SMLOUVA O DÍLO – DODATEK Č.1

Smluvní strany se dohodly na změně smlouvy č. 21/SML0640/SoD/INV ze dne 23.2.2021 na akci: „**III/23756 – REKO mostního objektu 23756-003 Kololeč**“ takto:

ZDŮVODNĚNÍ ZMĚNY Č. 1

STAVBA: III/23756 - REKO MOSTNÍHO OBJEKTU 23756 - 003 KOLOLEČ

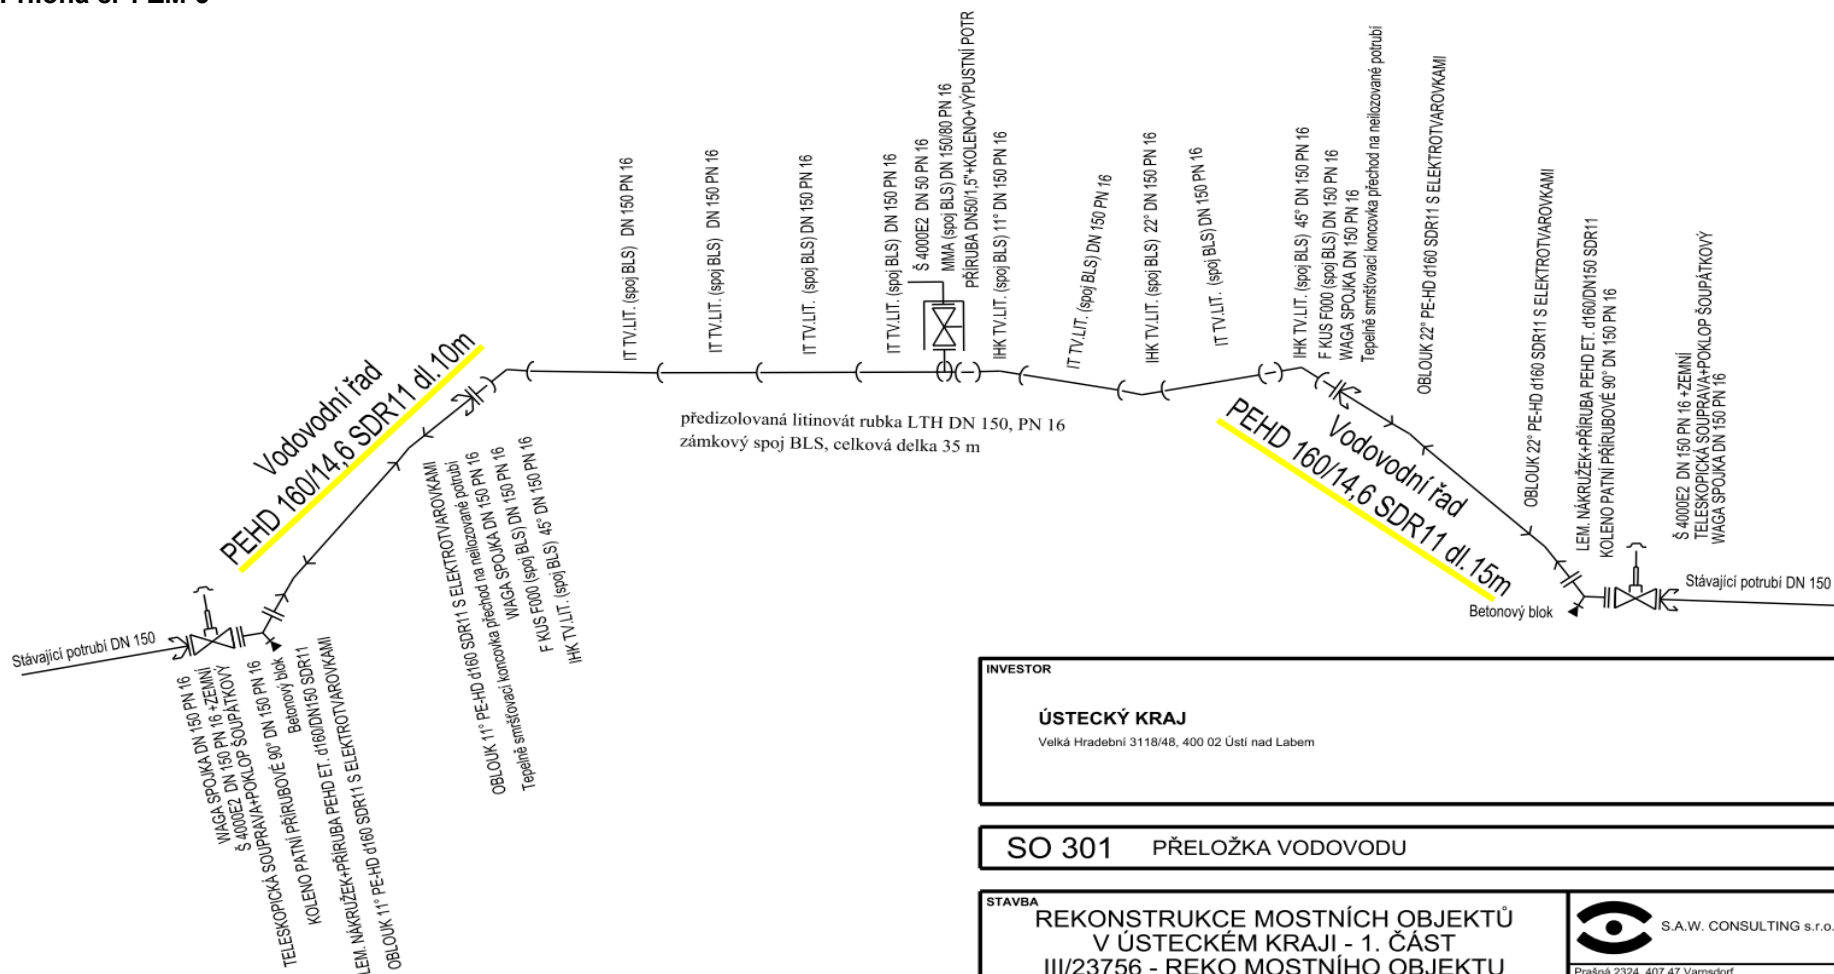
V průběhu provádění stavby a dle konzultace se správcem vodovodní sítě došlo k upřesnění způsobu napojení na stávající vodovodní řad. Bylo zpracováno nové kladečské schéma, ze kterého vzešla nutnost prodloužení vodovodního řadu o celkem 25 m PEHD 160.

Poř. číslo	Kód položky	Varianta	Název položky	MJ	Množství	Jednotková cena	
						Jednotková	Celkem
1	2	3	4	5	6	9	10
ZM 5			NAPOJENÍ VODOVODU NA STÁVAJÍCÍ STAV				
0			Všeobecné konstrukce a práce				2 835,00
1	014102.a		POPLATKY ZA SKLÁDKU	T	18,900	150,00	2 835,00
			z pol. č. 17120: $10,5m^3 \cdot 1,8t/m^3 = 18,900t [A]$ zahrnuje veškeré poplatky provozovatelů skládky související s uložením odpadu na skládku				
1			Zemní práce				14 114,58
6	13273		HLOUBENÍ RÝH ŠÍŘ DO 2M PAŽÍ NEPAŽÍ TR. I	M3	16,100	376,00	6 053,60
			PONECHÁNO PRO ZPĚTNÝ ZÁSYP, VČETNĚ NALOŽENÍ A ODVOZU PŘEBYTEČNÉHO MATERIÁLU NA SKLÁDKU, POPLATEK ZA SKLÁDKU UVEDEN V POLOŽCE 014102.a $0,7m \cdot 0,92m \cdot (10+15m) = 16,100 [A]m^3$ položka zahrnuje:				
7	17120		ULOŽENÍ SYPANINY DO NÁSYPŮ A NA SKLÁDKY BEZ ZHUTNĚNÍ	M3	10,500	16,00	168,00
			uložení zeminy na skládku: z pol. č. 13273: $10,351m^3 = 10,351 [A]m^3$ z pol. č. 17411: $-6,211m^3 = -6,211 [B]m^3$ Celkem: $A+B=4,140 [C]m^3$ položka zahrnuje:

8	17411		ZÁSYP JAM A RÝH ZEMINOU SE ZHUTNĚNÍM	M3	5,098	158,00	805,48
			ZEMINA Z VÝKOPŮ z pol. č. 13273: $16,100m^3 [A]$ odpočet obsypu, podsypu a potrubí z pol. č. 17581: $-8,750m^3 [B]$ z pol. č. 45157: $-1,750m^3 [C]$ potrubí: $0,02m^2 \cdot 25m = 0,502m^3 [D]$ Celkem: $A+B+C+D=5,098 [E]m^3$ položka zahrnuje:				
9	17581		OBSYP POTRUBÍ A OBJEKTŮ Z NAKUPOVANÝCH MATERIÁLŮ	M3	8,750	810,00	7 087,50
			ŠP. FR. 0 - 4 MM obsyp potrubí: $0,35m^2 \cdot 25m = 8,750 [A]m^3$ položka zahrnuje:				
4			Vodorovné konstrukce				1 417,50
10	45157		PODKLADNÍ A VYPLNOVÉ VRSTVY Z KAMENIVA TĚŽENÉHO	M3	1,750	810,00	1 417,50
			$0,7m \cdot 0,1m \cdot 25m = 1,75 [A]m^3$ položka zahrnuje dodávku předepsaného kameniva, mimostaveništní a				
8			Potrubí				49 429,73
103	87334		POTRUBÍ Z TRUB PLASTOVÝCH TLAKOVÝCH SVÁROVANÝCH DN DO 200MM	M	25,000	1 127,17	28 179,25
			DN 160 (PE100, PN 10, SDR17), VČ. TVAROVEK, VČ. LEMOVÉHO NAKRUŽKU $10+15m=25,000m [A]$ (nabídková cena: $20\,770\,902,70$ /předpokládaná hodnota: $16\,427\,287,72 = 1,264$) x jedn. cena OSTKP 2020 ... $887\,Kč/m = 1127,17$ položky pro zhotovení potrubí platí bez ohledu na sklon

104	891225		VENTILY DN DO 50MM	KUS	1,000	2 351,04	2 351,04
			odvzdušňovací ventil DN 50 (nabídková cena: $20\,770\,902,70$ /předpokládaná hodnota: $16\,427\,287,72 = 1,264$) x jedn. cena OSTKP 2020 ... $1860\,Kč/ks = 2351,04$				
18	899308		DOPLŇKY NA POTRUBÍ - SIGNALIZAČ VODIČ	M	25,000	24,00	600,00
			VYHLEDÁVACÍ VODIČ CU 1,5 MM2 $10+15m=25,000m [A]$ - Položka zahrnuje veškerý materiál, výrobky a polotovary, včetně mimostaveništní a				
19	899631		TLAKOVÉ ZKOUSKY POTRUBÍ DN DO 150MM	M	25,000	53,00	1 325,00
			$10+15m=25,000m [A]$ - přísun, montáž, demontáž, odsun zkoušecího čerpadla, napuštění tlakovou vodou, PROPLACH A DEZINFEKCE VODOVODNÍHO POTRUBÍ DN DO 100MM				
20	89972			M	25,000	49,00	1 225,00
			$10+15m=25,000m [A]$ - napuštění a vypuštění vody, dodání vody a dezinfekčního prostředku, bakteriologický				
105	899901		PŘEPOJENÍ PŘÍPOJEK	KUS	2,000	7 874,72	15 749,44
			napojení na stáv. vodovodní řad $1+1ks=2,000 [A]$ (nabídková cena: $20\,770\,902,70$ /předpokládaná hodnota: $16\,427\,287,72 = 1,264$) x jedn. cena OSTKP 2020 ... $6230\,Kč/ks = 7874,72$ položka zahrnuje řez na potrubí, dodání a osazení příslušných tvarovek a armatur
